修改说明 (1# 楼栋)

单体平立面图修改

2# 楼拟变更南、北立面图

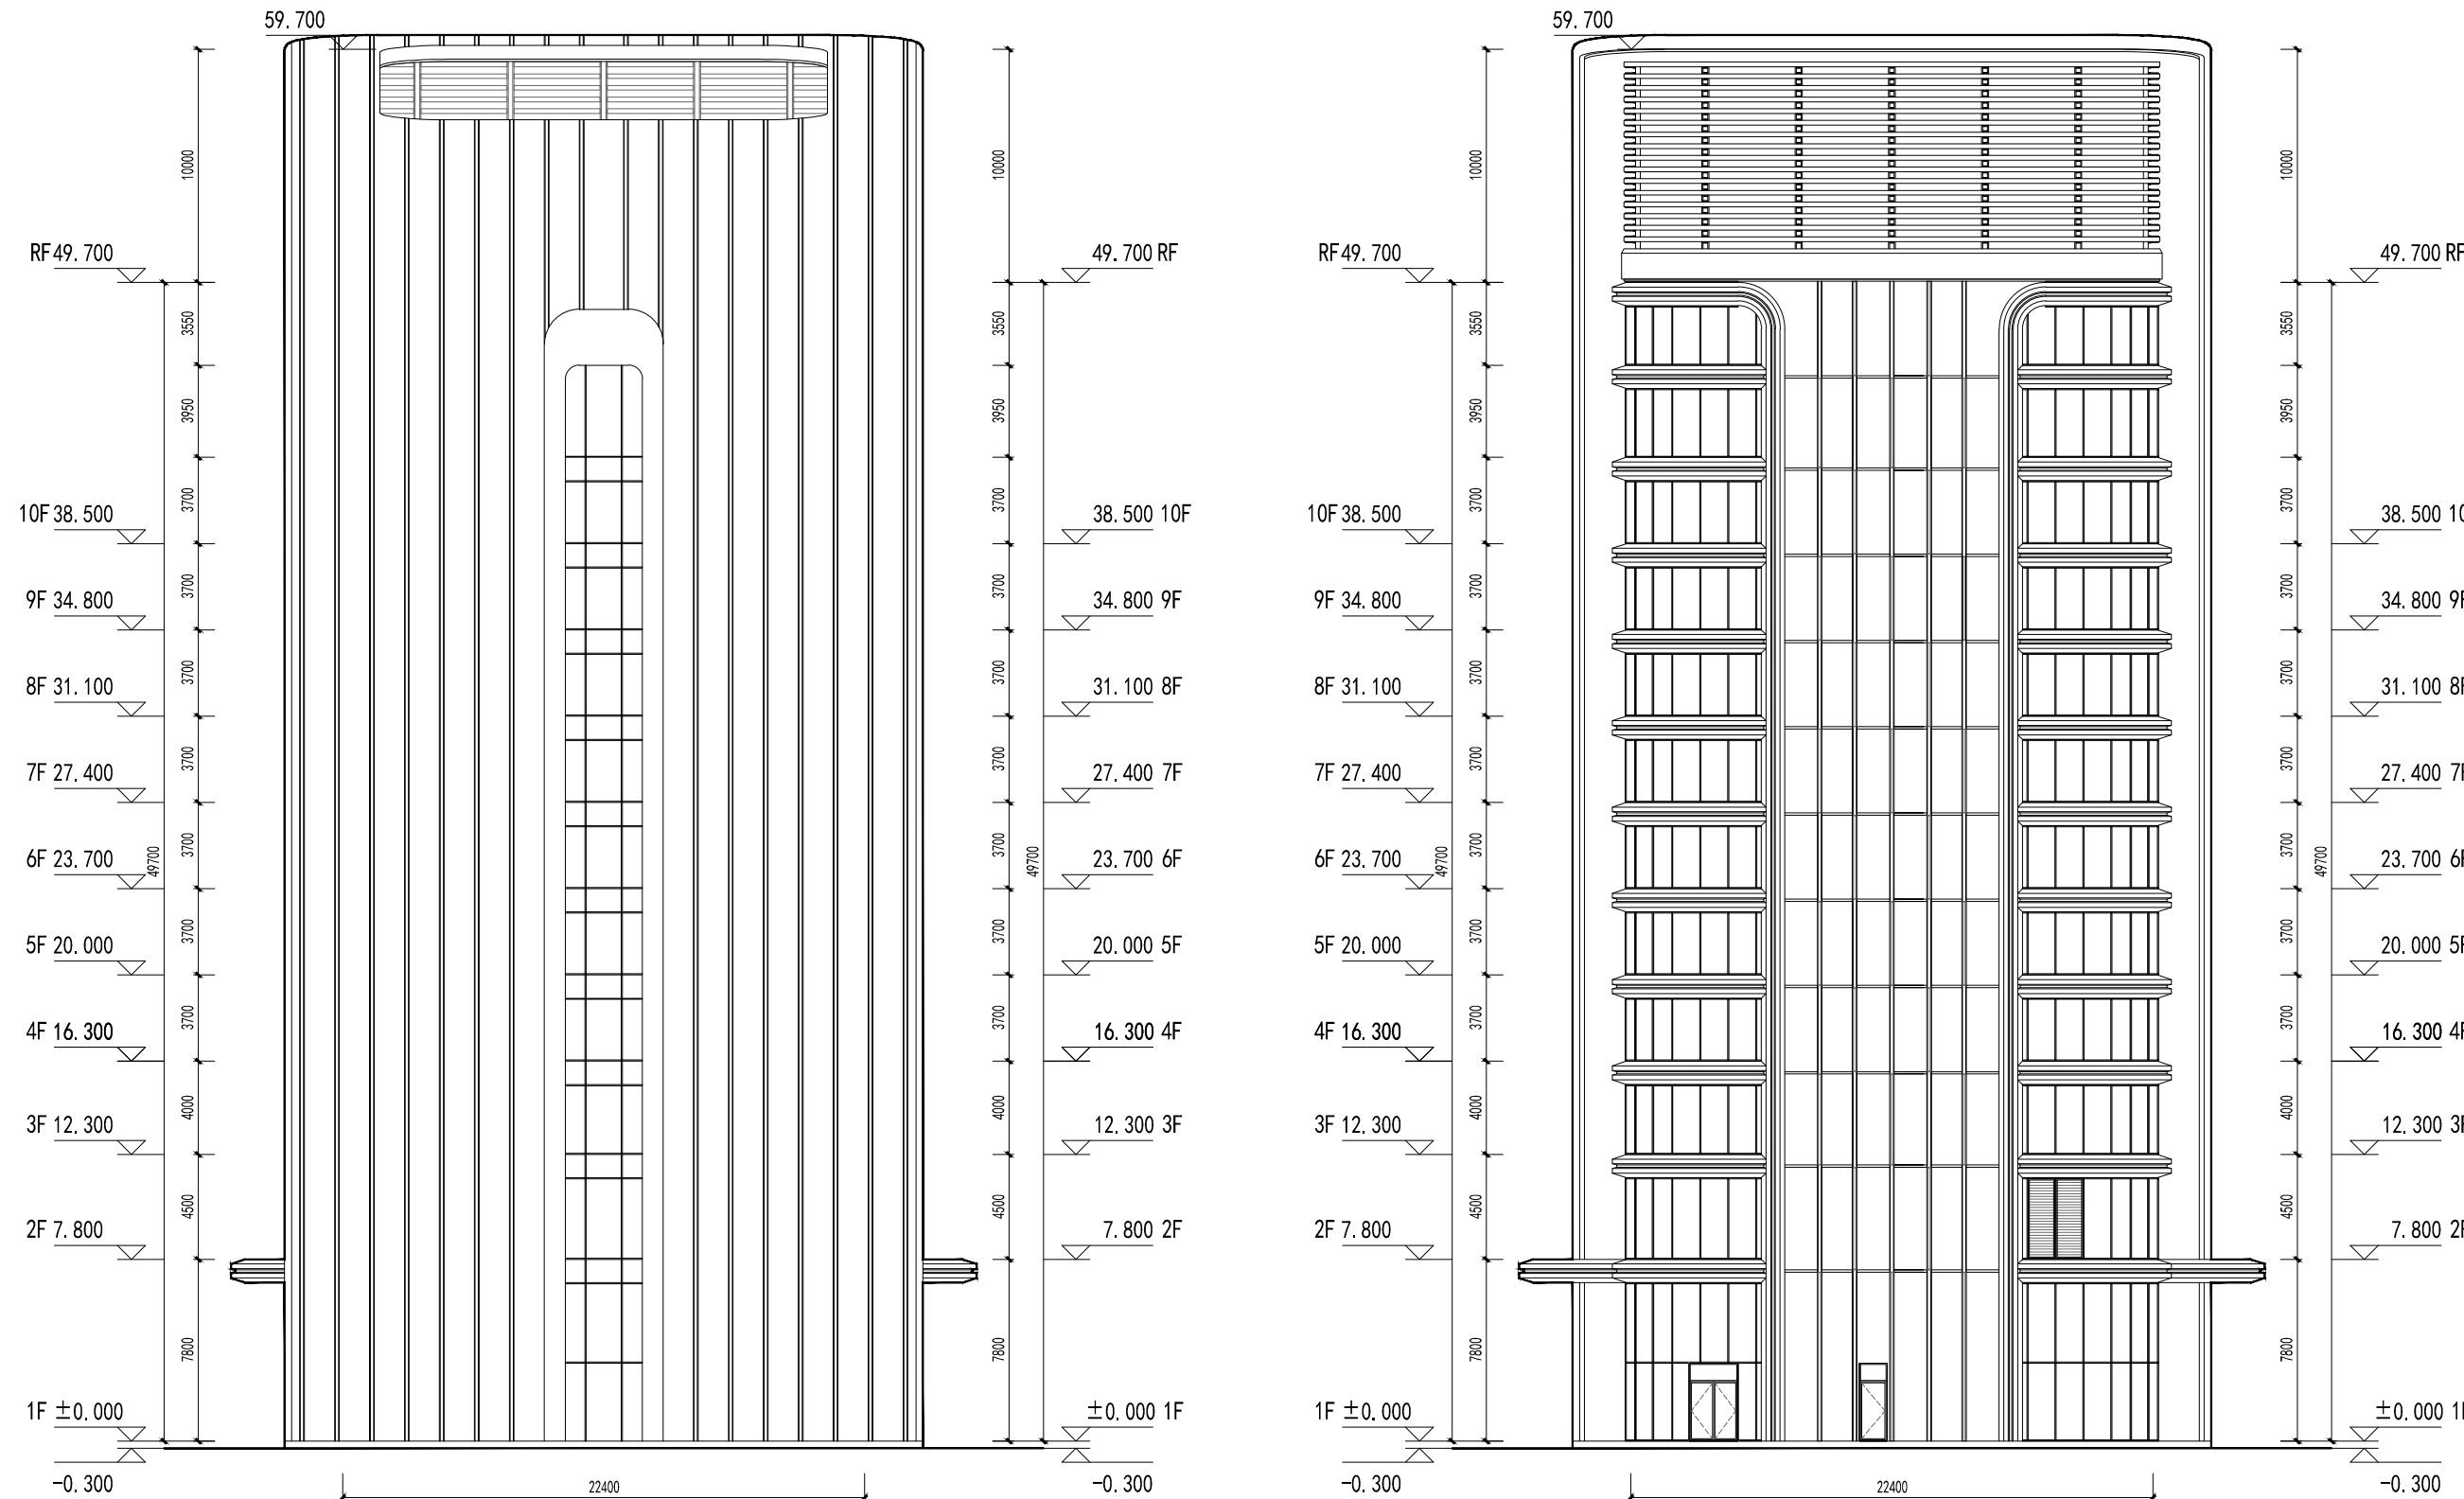
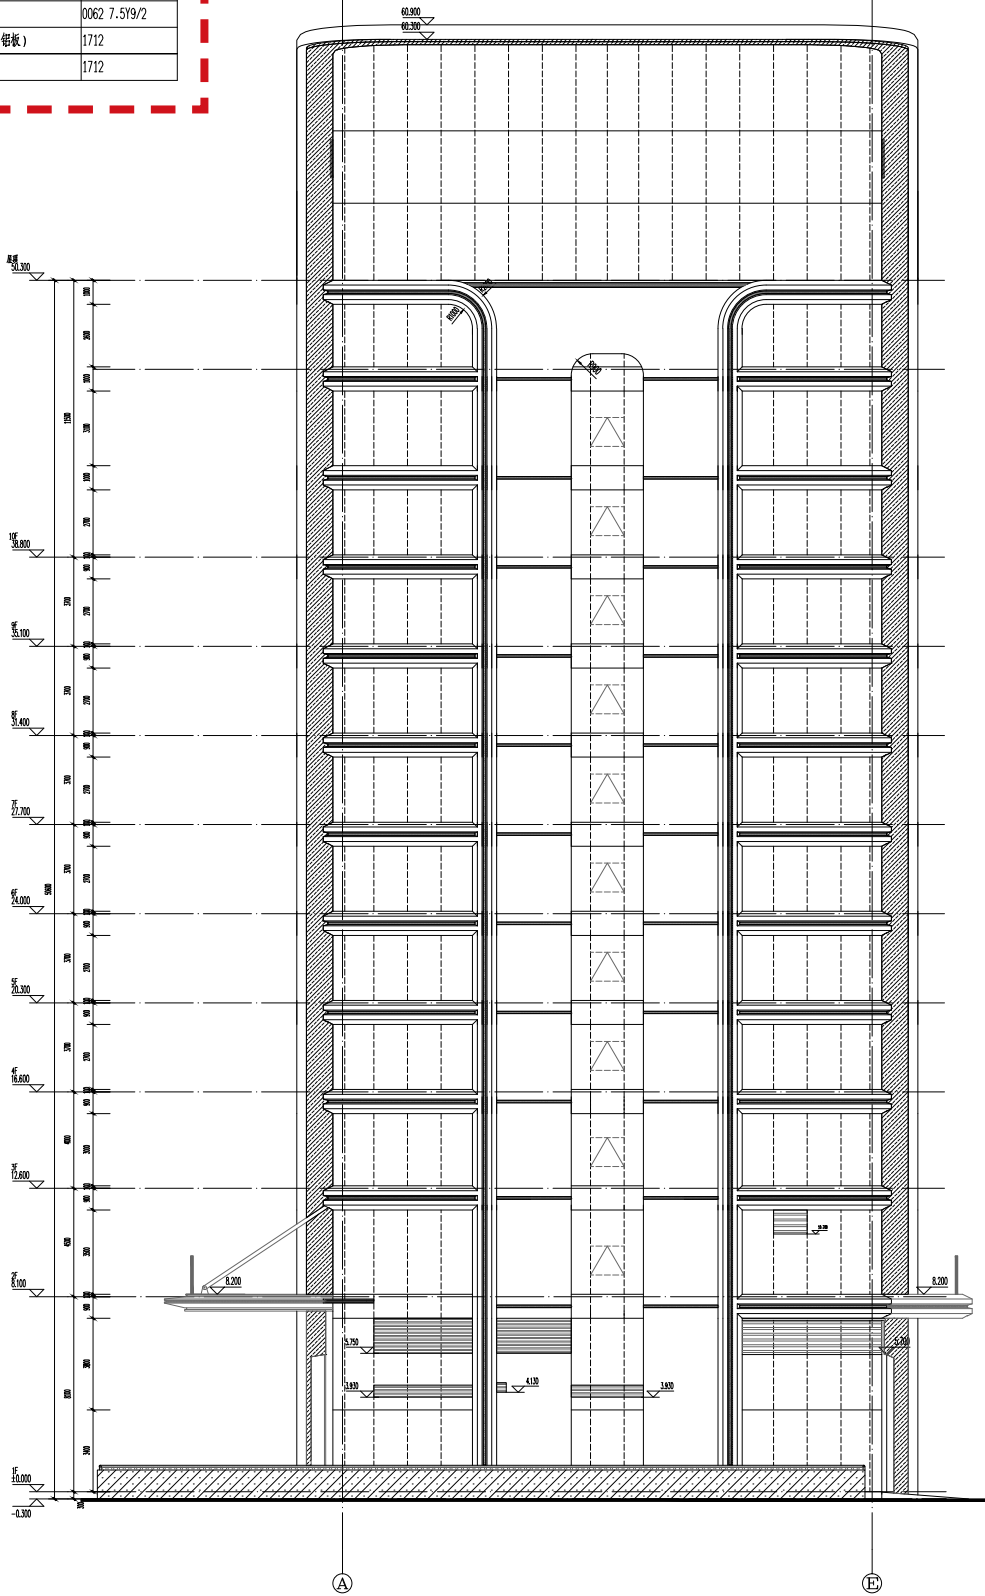
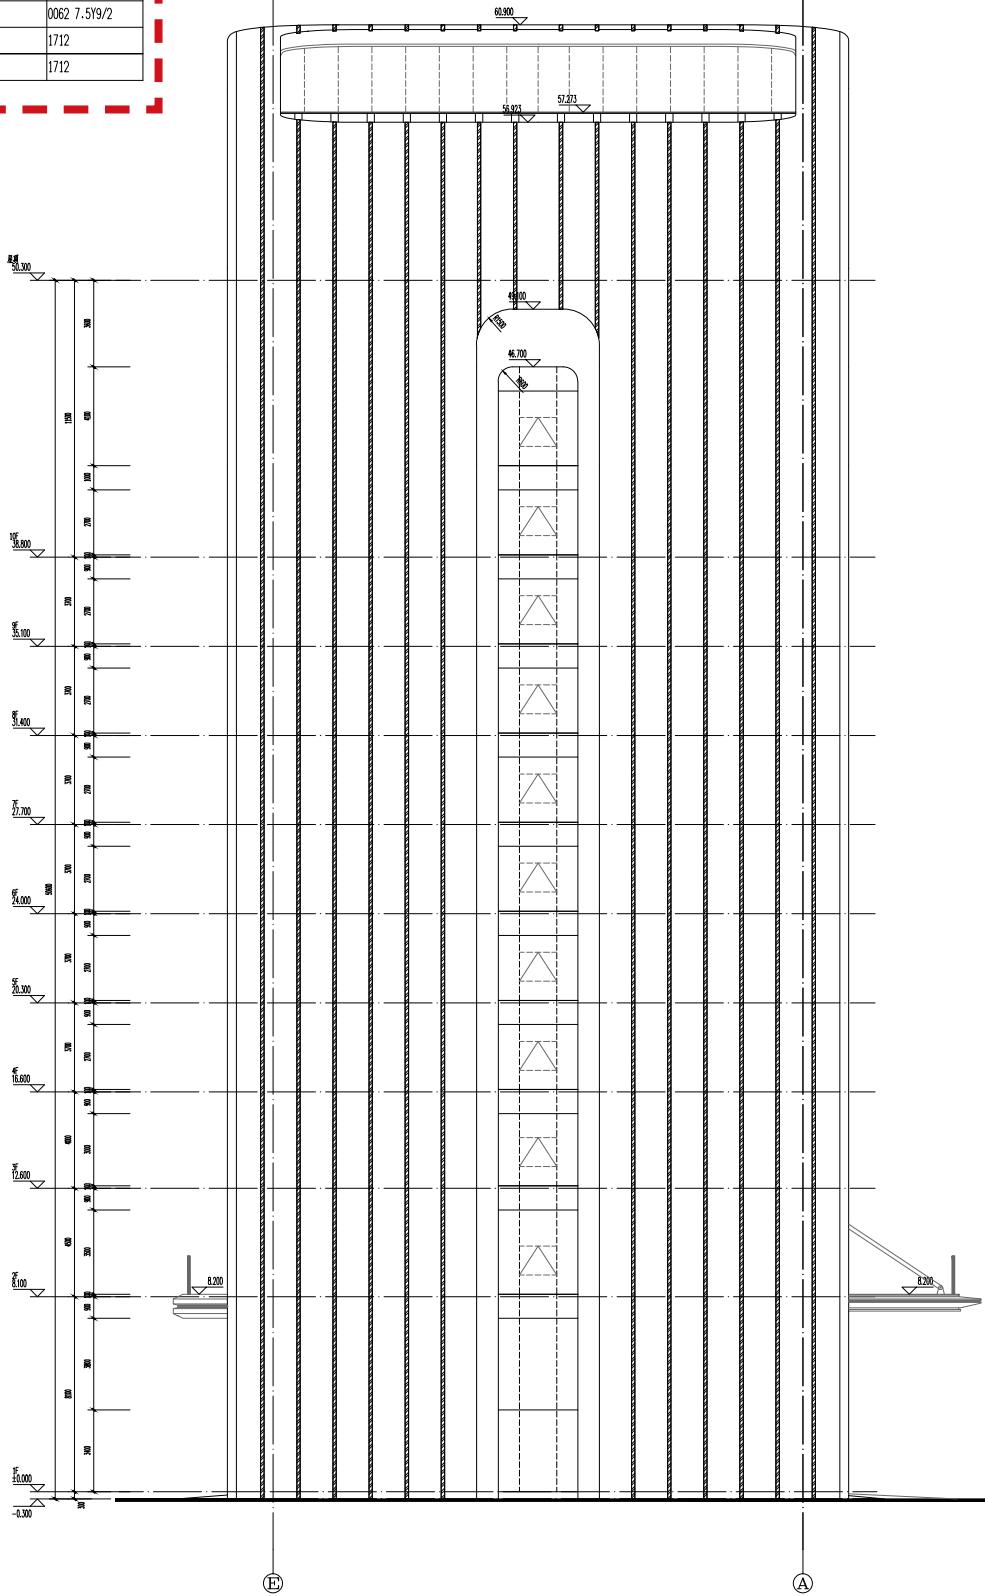
1. 外立面由原来的浅香槟色铝板改为灰色铝板

2. 外立面由原来的米黄色铝板改为灰色铝板

2# 楼拟变更东立面图

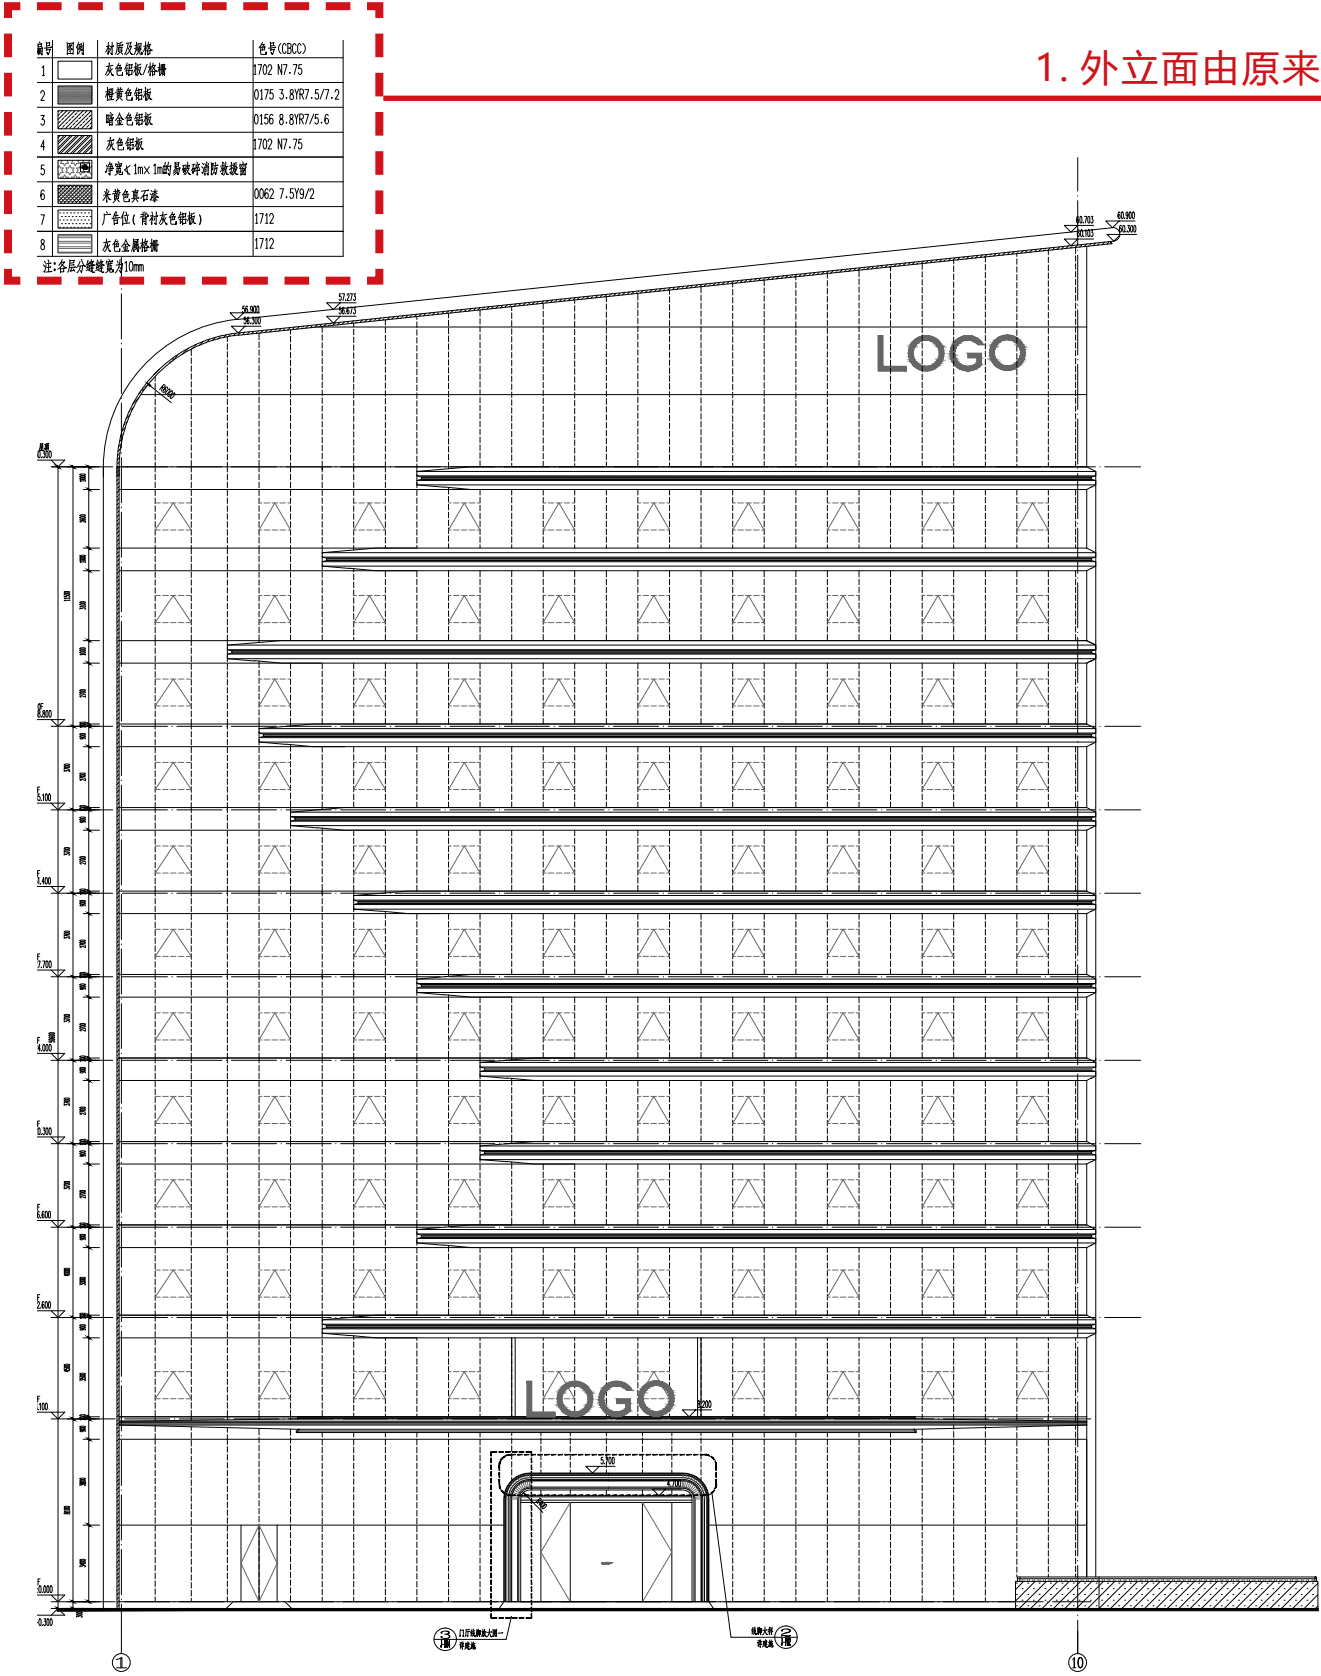
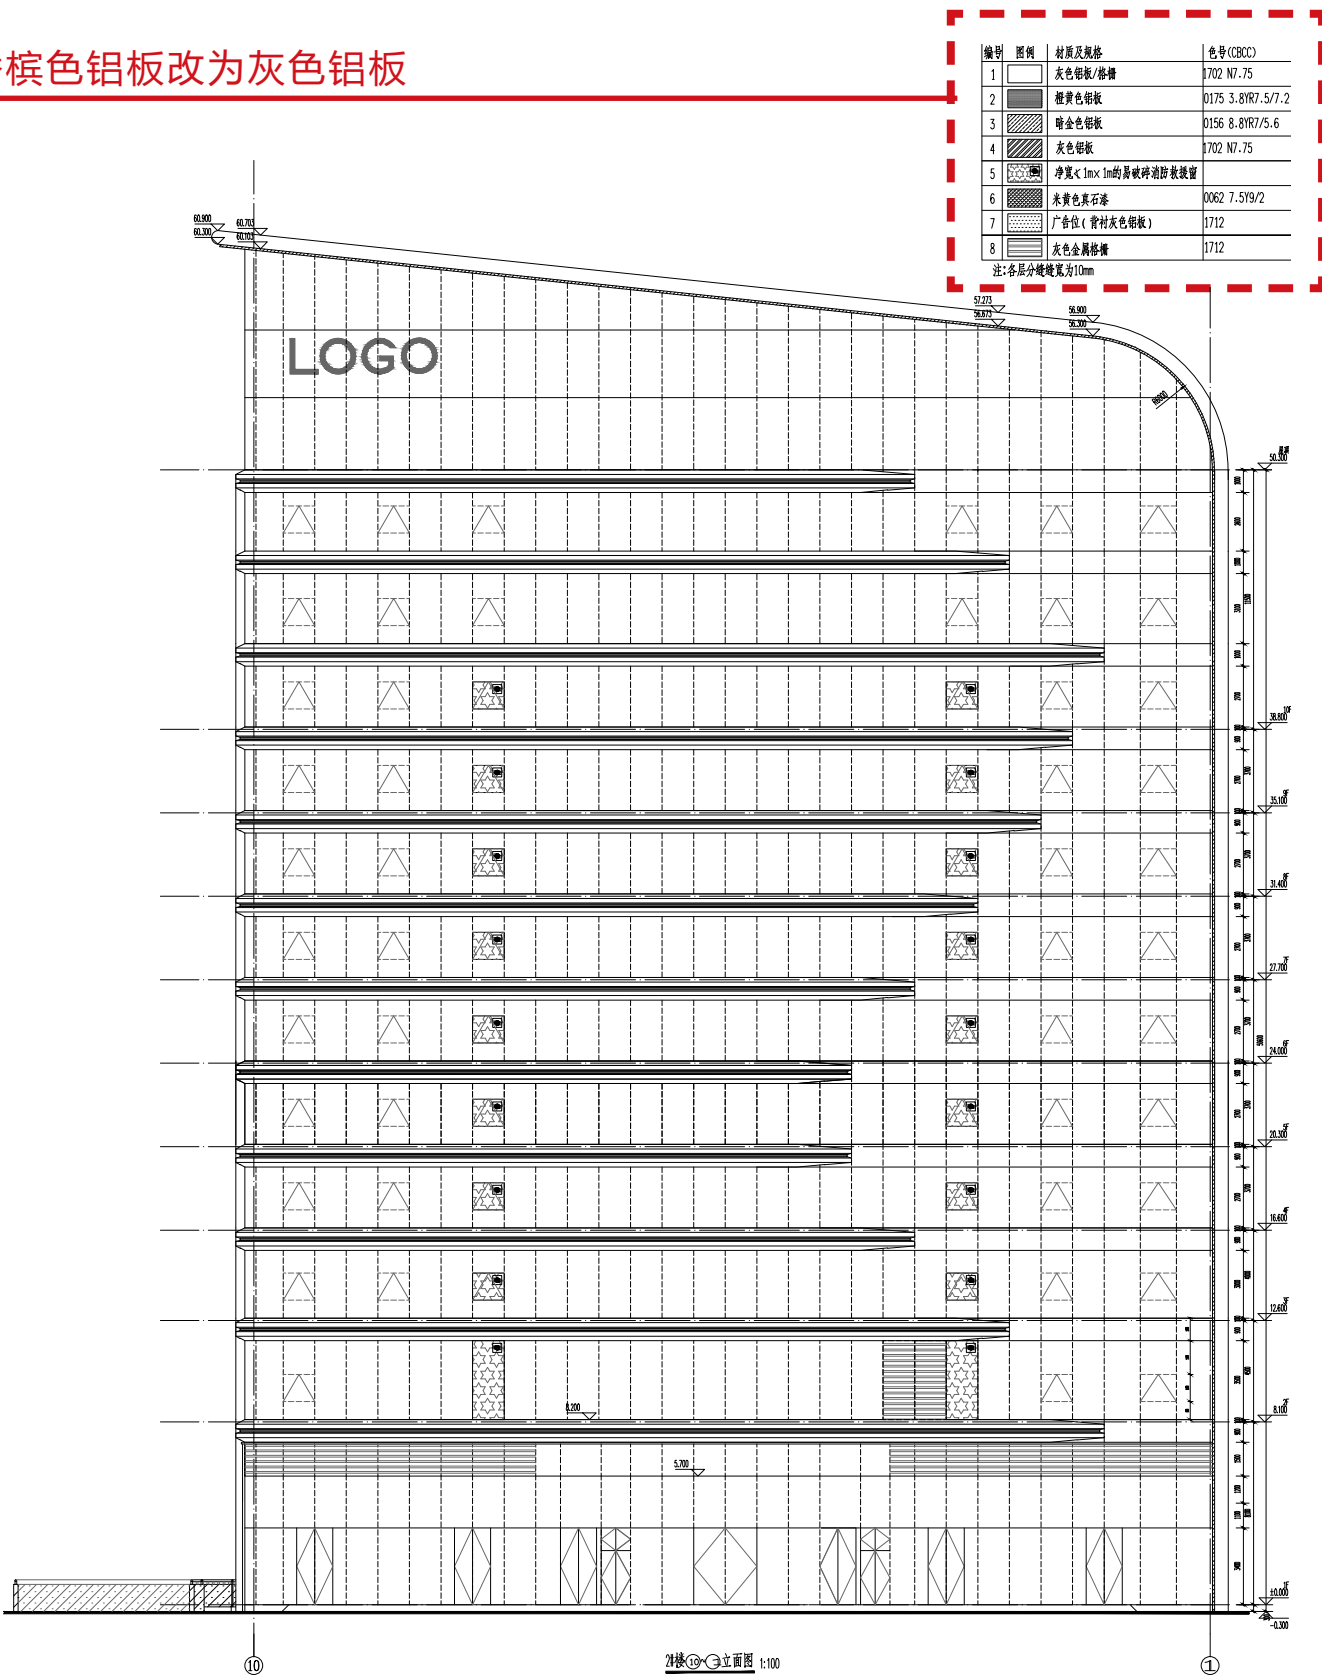
1. 外立面由原来的浅香槟色铝板改为灰色铝板
